Wasserstraßen- und
Schifffahrtsverwaltung
des Bundes

**Fachstelle der WSV für
Verkehrstechniken**
Am Berg 3
56070 Koblenz

Radartechnische Begutachtung von Brücken über Bundeswasserstraßen
hier: Stellungnahme zum Neubau der Straßenbrücke B3 über den Mittellandkanal bei km 168,4

Skizze 1 Anordnung schräger Bleche(rot) :

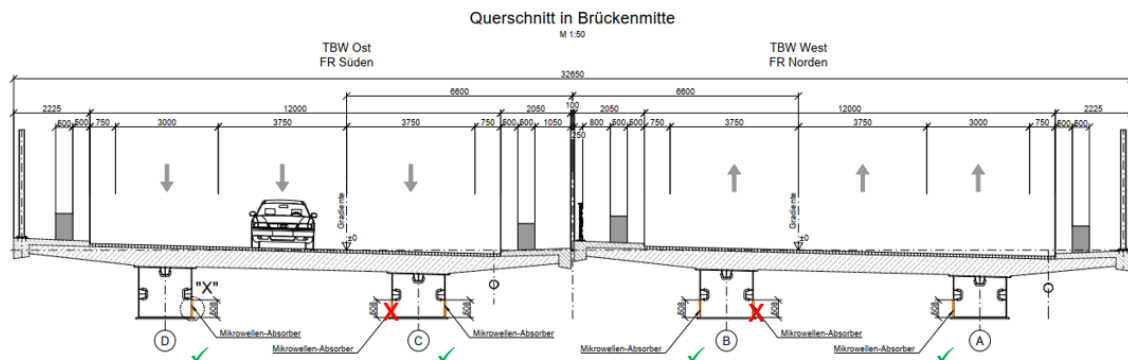
Nach Sichtung der Planungsunterlagen wird der Einsatz von schrägen Blechen an den Innenseiten der Längsträger als die kostengünstigere Variante angesehen. Diese Bleche müssten an den Innenseiten der Längsträger befestigt werden und einen Winkel von 5° bis 100° gegenüber dem Lot haben. Die Höhe der

Bleche sollte in diesem Fall konstruktionsbedingt 500 mm betragen. Die unten beigefügte Skizze 1 soll die Anbringung am Beispiel eines Längsträgers verdeutlichen.
